Benennung: Höhenruderantrieb  
Zeichnungsnummer: 301-33-3/2

301-33-3/2

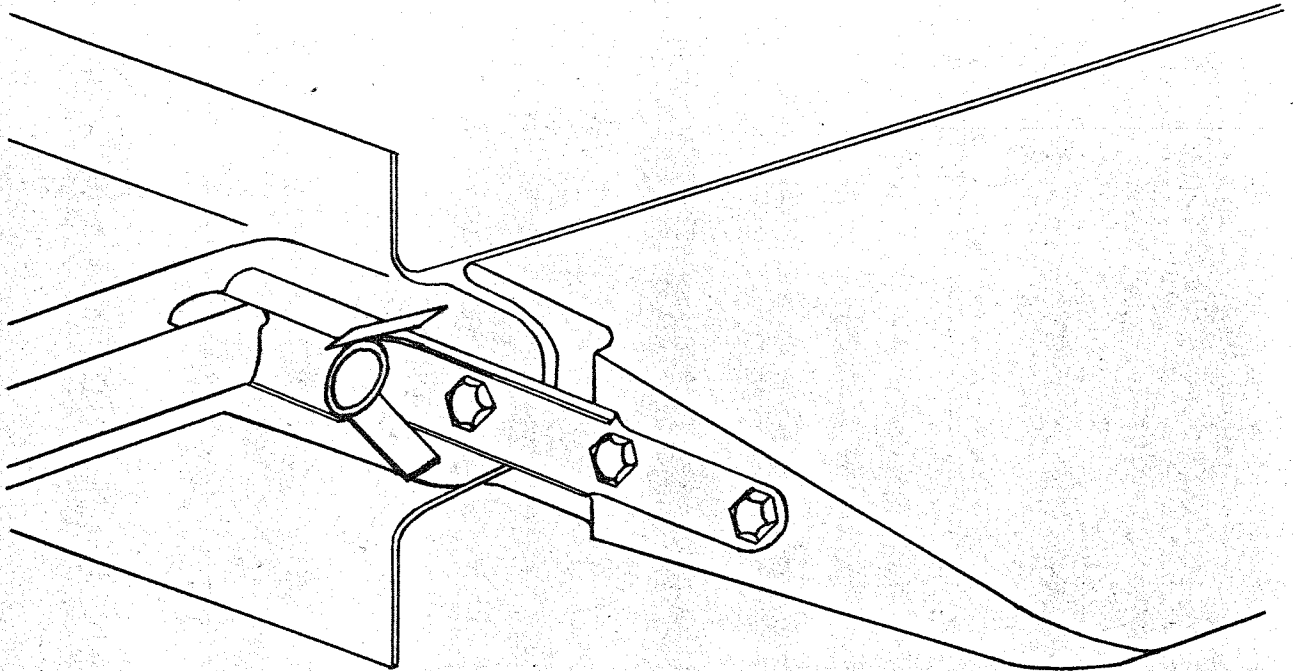
Beim Aufstecken des Höhenleitwerks auf den Rumpf ist eine Fehlmontage möglich. Durch Anbringen der Führungsstege am Hauptbeschlag wird dies verhindert.

Am Höhenruder-Antriebsbeschlag wird auf einer Seite ein Steg-laschenpaar angeschweisst.
